ADCMBA - sos baie d'AUTHIE

Remarques adressées pendant la troisième semaine d'Aout dernier aux membres du COSU, à la suite du comité de 27 juillet

QUEL EST LE « VRAI » COURS DE L'AUTHIE AU BEC DE PERROQUET

Erosion du rivage de la Digue de la Molliere

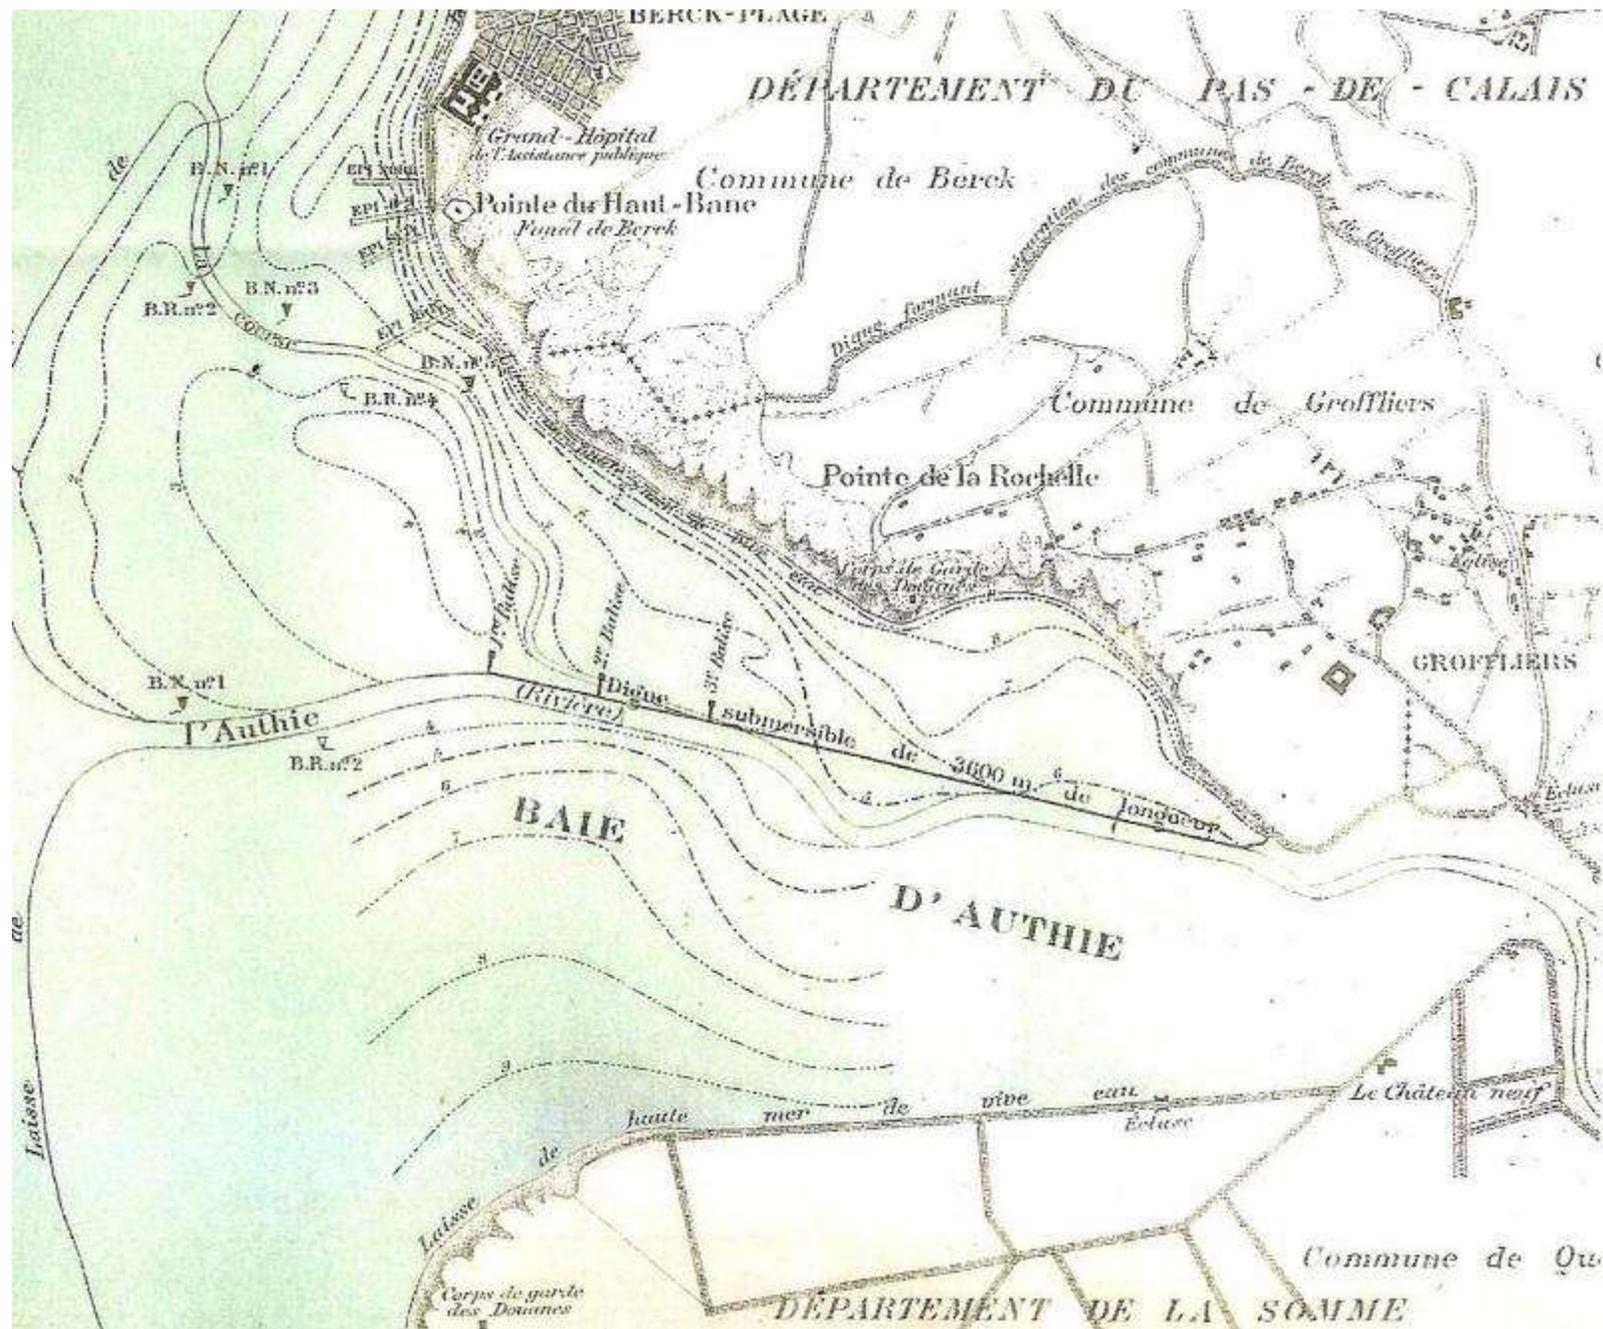
Le courant érode la berge en progressant vers la digue, dont il n'est plus aujourd'hui qu'à une distance n'excédant pas les 15 mètres.

Aussi il me semble indispensable de conforter la berge sans plus attendre afin de bloquer le phénomène, à l'instar des palplanches qui ont été implantées à proximité, au niveau du « port » de la Madelon.

D'autre part il m'apparaît également urgent d'apporter des confortements d'attente au pied de la digue, en arrière de l'érosion, ainsi qu'à un endroit proche à la hauteur très dégradée, où la marée est parvenue à 30 cm du sommet lors d'une récente grande marée.
